Vår referanse: PLAN-2025/18341-13
Saksbehandler: Marianne Veste
Dato: 24.03.2026

Oppstartsmøte – reguleringsplanarbeid Årstad, Gnr. 159, Bnr. 127, Kanalveien, parkeringskjeller, Reguleringsendring, Arealplan-ID

Møtedato: 26.03.2026

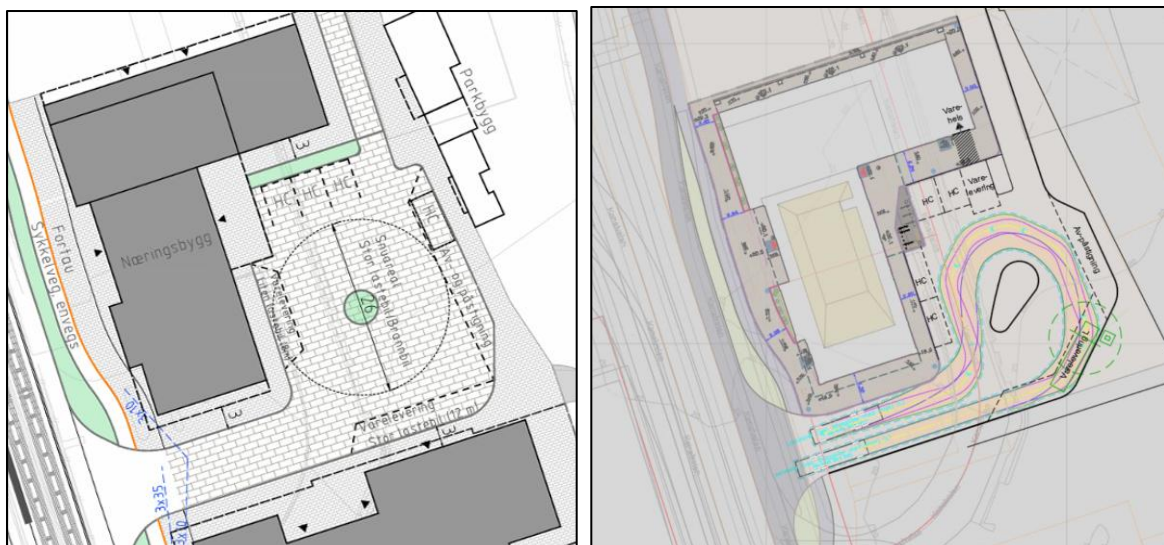
I gjeldende reguleringsplan for Mindemyren Nord inngår gatetunet som en del av den offentlige byromsstrukturen. I illustrasjonsvedlegget til den vedtatte planen (se utklipp under) presenteres gatetunet som:

- viktig akse/siktlinje
- torg og forbindelse til omgivelsene
- møteplass og inngang til parken
- myldreområde

Dersom reguleringsplanens intensjoner om dette byrommet skal gjennomføres, vil det være avgjørende at kjøretrafikk blir begrenset. Bymiljøetaten vurderer derfor at planendringen vil være negativ for byrommet.

Gjennom planprosessen for den vedtatte planen har Bymiljøetaten uttrykt bekymring for at det vil bli en stor trafikal aktivitet i gatetunet o GT1, som reduserer trafiksikkerhet og trygghetsfølelse for myke trafikanter. Dette vil forsterkes når det planlegges for parkering i området, som vil gi en trafikkøkning. Ut fra beskrivelsene i planinitiativet vil denne trafikkøkningen være spesielt på yrkesdager, når også skolen og barnehagen i området er åpen. I utgangspunktet vurderer vi derfor at planendringen er negativ for trafikkbildet i planområdet, og for de myke trafikantene.

PBE stiller seg bak BME sine vurderinger. Vi stiller også spørsmål til sambruk mellom varelevering og innkjøring til parkering, da dette kan skape situasjoner med økt trafikk på gatetunet hvis varelevering pågår samtidig som innkjøring. Løsning må vurderes i samråd med LUKS.

Av hensyn til gatetunets bruk anbefaler vi forslagsstiller å se på andre løsninger til innkjøring til parkering som ikke går via gatetun. Det må velges en løsning som samlet sett gir minst negative konsekvenser. Det oppfordres også til å se på hva som er faktisk behov for parkering og om tallet her kan reduseres.
